Montering av fjærbelastede hjul

S-970 / S980

ZARGES

Montering av erstatningshjul

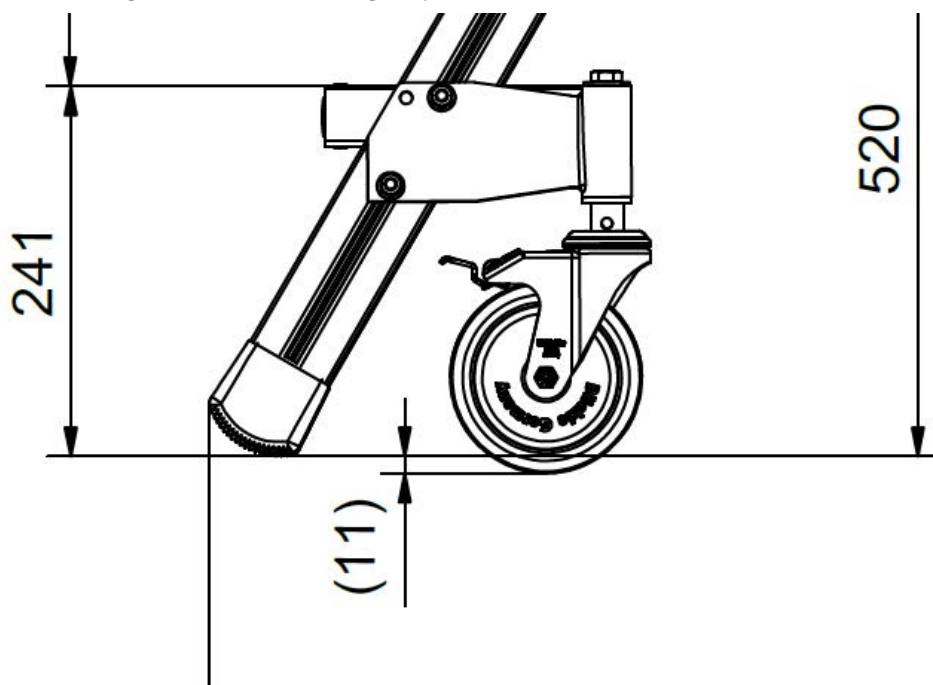
Hjulene til S-970 og S-980 er endret siden 2014, nå leveres ikke hjulfester til stagene lenger. nye hjul må monteres på vangene som vist under

1. Gammelt hjul fjernes
2. Støttestag må kappes og festes på nytt høyere opp (slik at det er plass til det nye hjul-feste)
3. Gummisko må fjernes
4. 2 stk T-Hode skruer føres inn i vangens spor
5. Fest gummisko og fest hjulet slik at skoen har ca 11 mm klaring fra bakken
